Opinia Nr 45/18

Z wyników przeprowadzonych oględzin – ekspertyzy urządzeń ogrzewczo kominowych w Gryfice
ul. Litewska nr 8A
dotycząca mieszkania nr 1 Pan Gryfickie TBS Spółka zoo.

Z wyników przeprowadzonych oględzin – ekspertyzy urządzeń ogrzewczo kominowych w Gryfice
ul. Litewska nr 8A
dotycząca mieszkania nr 2 Pan Gryfickie TBS Spółka zoo.

Z wyników przeprowadzonych oględzin – ekspertyzy urządzeń ogrzewczo kominowych w Gryfice
ul. Litewska nr 8/A
dotycząca mieszkania nr 3 Pan Gryfickie TBS Spółka z o.o.

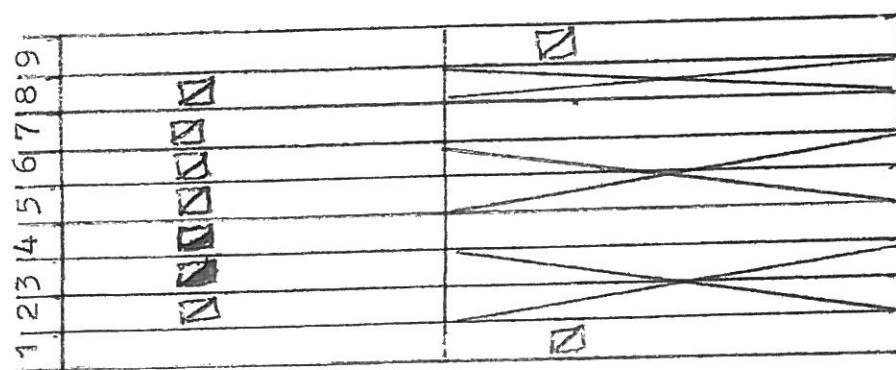
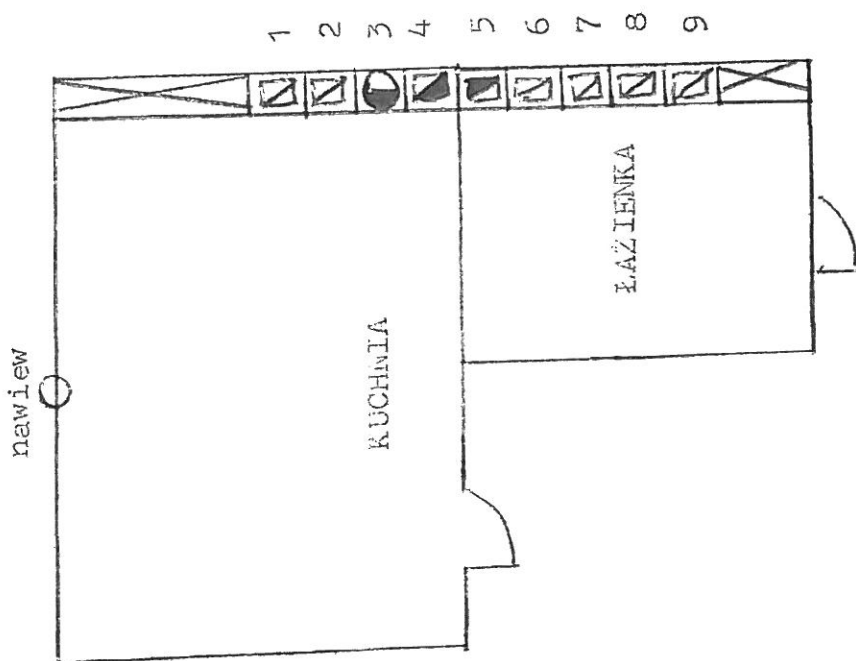
1. Przewód(y) nr 3 (patrz szkic na odwrocie) odpowiadają – nie odpowiadają wymaganiom niżej wymienionym przepisów i może (mogą) – nie może (nie mogą) być przeznaczony(e) do podłączenia pieca CO gazowy.
2. Urządzenie(a) podłączone jest(są) prawidłowo – nieprawidłowo
3. Urządzenie(a) działa(ją) wadliwie z przyczyn:

Celem osiągnięcia prawidłowego funkcjonowania urządzenia należy: zamontować wkład kominowy kwasoodporny o średnicy odpowiadający mocy pieca co gazowego

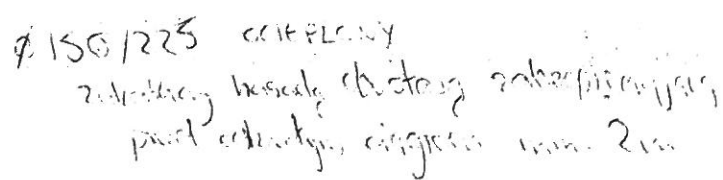
1. Przewód(y) nr 5 (patrz szkic na odwrocie) odpowiadają – nie odpowiadają – wymaganiom niżej wymienionym przepisów i może (mogą) – nie może (nie mogą) być przeznaczony(e) do podłączenia pieca CO gazowy.

Przewód nr 10 wentylacja w kuchni wyprowadzić na zewnątrz budynku ponad dach minimum 2mb rurą metalową ocieploną o średnicy wewnętrznej $\varnothing$ 150mm zakończony nasadą obrotową.

Celem osiągnięcia prawidłowego funkcjonowania urządzenia należy: zamontować wkład kominowy kwasoodporny o średnicy odpowiadający mocy pieca co gazowego

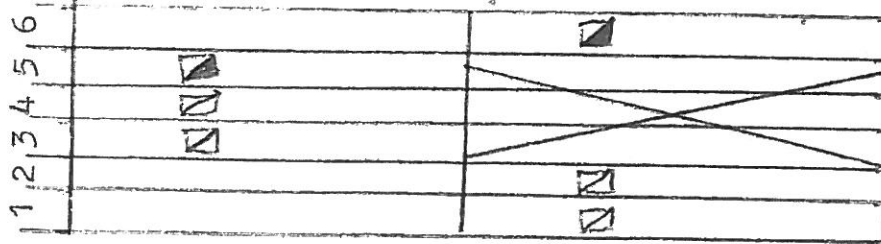
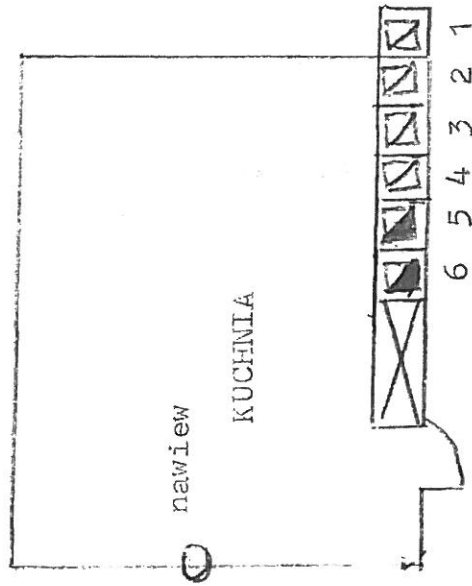
1. Przewód(y) nr 6 (patrz szkic na odwrocie) odpowiadają – nie odpowiadają wymaganiom niżej wymienionym przepisów i może (mogą) – nie może (nie mogą) być przeznaczony(e) do podłączenia pieca CO gazowy.
2. Urządzenie(a) wentylacja kuchnia podłączone jest(są) prawidłowo – nie prawidłowo
3. Urządzenie(a) działa(ją) wadliwie z przyczyn:

Celem osiągnięcia prawidłowego funkcjonowania urządzenia należy: zamontować wkład kominowy kwasoodporny o średnicy odpowiadający mocy pieca co gazowego

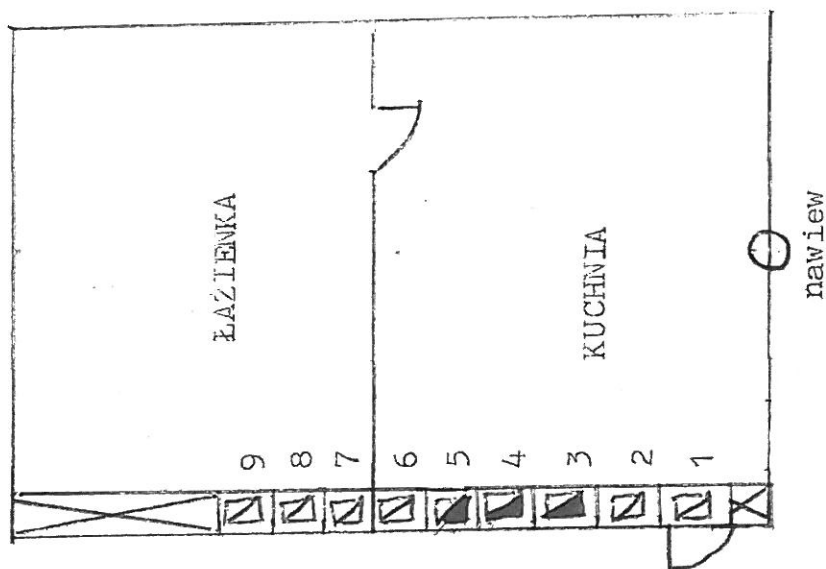
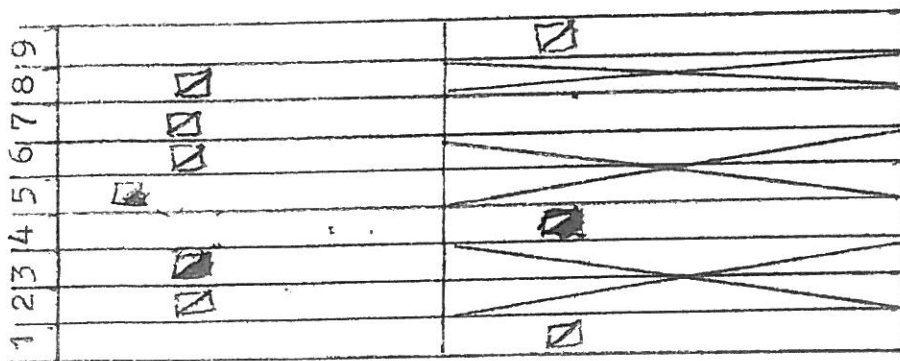
1. Przewód(y) nr 4 (patrz szkic na odwrocie) odpowiadają – nie odpowiadają wymaganiom niżej wymienionym przepisów i może (mogą) – nie może(nie mogą) być przeznaczony(e) do podłączenia pieca CO gazowy.
2. Urządzenie(a) wentylacja kuchnia podłączone jest(są) prawidłowo – nie prawidłowo
3. Urządzenie(a) działa(ją) wadliwie z przyczyn:

Celem osiągnięcia prawidłowego funkcjonowania urządzenia należy: zamontować wkład kominowy kwasoodporny o średnicy odpowiadający mocy pieca CO gazowego
